Frå: Larissa Dahl
Send: torsdag 7. april 2022 12:37
Til: ivar.solheim@byggraad.no
Kopi: Are Frøysland Grande; knut-asle.geitle@eviny.no; Askeland, Terje Oseberg
Emne: SV: Vidare saksgang i saka mur 20/7073

Emne: Vidare saksgang i saka mur 20/7073

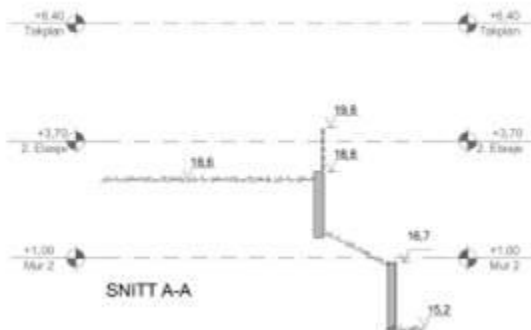
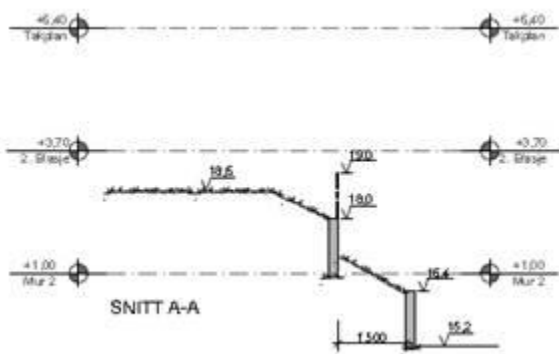
Vi har sett på saka med lederen. Vi ser at det er ikkje søkt om endring, sjølv om det skulle søkes for øverste mur nr.2 fra kote 18,0 moh til 18,8 moh. Jeg har misforstått i telefonsamtale at det er ikkje lik høyde på godkjent øverste mur i rammeløyve, men utløser høydeforskjell på 0,8 m.

Når vi snakket i telefon, før jeg har gitt igangsettingsløyve, har du forklart at det har skjedd feil i kontrollmålingen av høyde på muren. Da har jeg antatt at hele konstruksjonen «heves» 0,8 meter opp. Men nå ser jeg tydelig ved sammenligning av rammetegninger og IG-tegninger at nederste kote +15,2 er uendret i begge søknader, mens høyde på øverste mur økte med 0,8 m i søknad om igangsetting. Tegninger godkjent i rammeløyve: Tegninger godkjent i igangsettingsløyve- krever endringsløyve:

Dere har to alternativer:

1. Bygge etter opprinnelig godkjent rammeløyve med høyde på øverste mur 18,0 moh.

2. Søke om endringsløyve for høyde, sende nytt nabovarsel med forklaring hva endring går på. Hvis dere velger alternativ 2, så blir det ingen forsinkelse i byggeprosessen. Ved alternativ 2 er jeg mer usikker om saksgang vidare.
